志賀原子力発電所2号炉 敷地周辺の地質・地質構造について

敷地近傍の断層の評価(コメント回答)
断層の活動性評価方針

2022年11月30日
北陸電力株式会社

○当社は、2022年10月13、14日の第2回現地調査で受けたコメントの内、「断層oの活動性評価方針を示すこと」とのコメントについて、第1090回審査会合(2022年11月11日)で回答を行った。

断層oの活動性評価方針

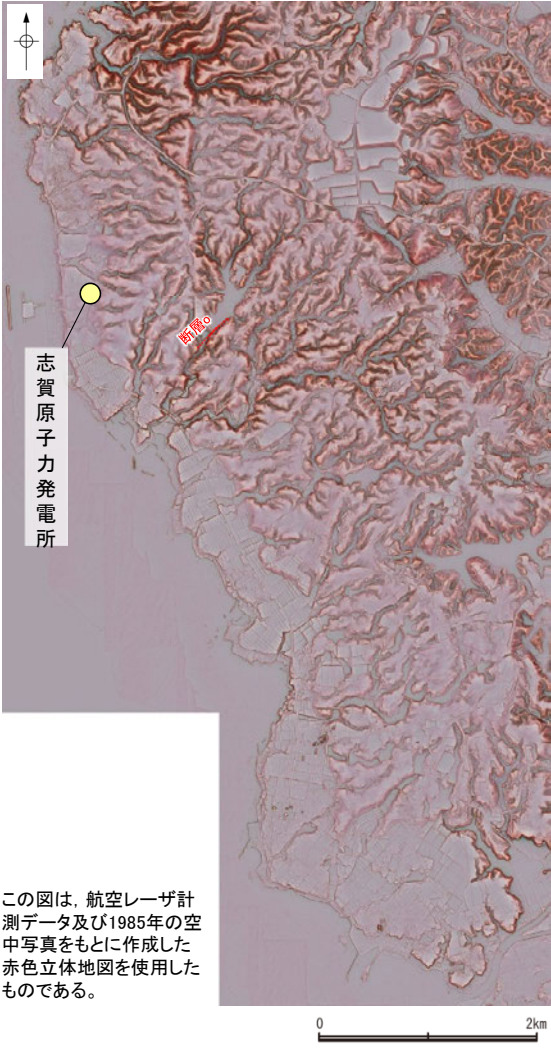
断層o	45	第2回 現地調査	2022.10.13, 14	断層oについて、地形・地質データに基づき、どのような方針で活動性評価を行うのか検討すること。	今回説明
ボーリングコア	46	第2回 現地調査	2022.10.13, 14	ボーリングコアにおいて、ドレライトや水冷破碎岩が認められる箇所について、柱状図に記載すること。	次回以降説明

- これまでは、後期更新世以降の活動の有無が直接判断できる「①地形面の変位の有無による評価」と「②鉱物脈法による評価」の2つを主たる根拠として評価していたが、第2回現地調査で説明した②の鉱物脈データについては、断層の最新面と鉱物脈との関係が明瞭でないことから、断層oの活動性評価の方針について再検討を行った。
- 活動性評価方針の再検討にあたり、これまでの地形調査、地質調査、薄片観察等により取得したデータについて、活動性評価をする上で十分な内容か考察するとともに、拡充すべきデータについて検討し、断層oの活動性評価方針を以下のとおりまとめた。

- ・「①地形面の変位の有無による評価」の評価結果を根拠として、断層oに後期更新世以降の活動がないと評価し、さらに、「③破碎部性状の比較からの評価」と「④切り合い関係からの評価」の評価結果が、①の評価結果と整合することを確認する。
- ・なお、「②鉱物脈法による評価」については、今後、説明性の高いデータが得られた場合には、活動性評価の根拠として用いることとする。

② 鉱物脈法に関するデータ

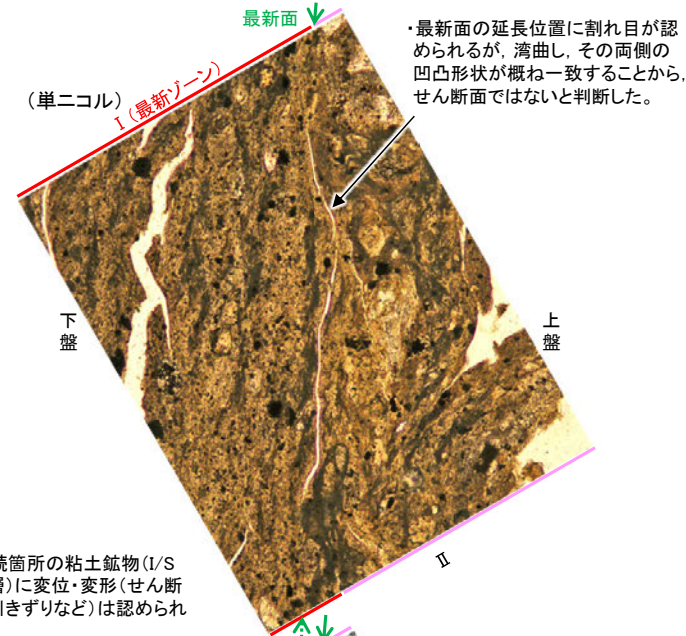
第2回現地調査で説明した鉱物脈データについては、断層の最新面と鉱物脈との関係が明瞭ではなく、断層oの活動性評価の方針について再検討を求められた。

- 薄片②の範囲A(本頁), 範囲B(P.55), 範囲C(P.56)において詳細に観察した結果, 粘土鉱物(I/S混合層)が最新面付近に分布し, 最新面が不連続になっており, 不連続箇所の粘土鉱物(I/S混合層)に変位・変形は認められない。
- ただし, 第2回現地調査(2022.10.13,14)における議論を踏まえ, 範囲Aの再観察を行った結果, 粘土鉱物(I/S混合層)が最新面を明瞭に横断しておらず, 最新面と粘土鉱物(I/S混合層)との切り合い関係が不明確であることから, 活動性評価の根拠に用いることはできないと評価した。
- 今後, 追加ボーリングから作成した薄片を観察することにより, 最新面と鉱物脈との関係を確認し, 説明性の高いデータが得られた場合は, 活動性評価の根拠として用いる(データ拡充 iii, P.39, 40)。
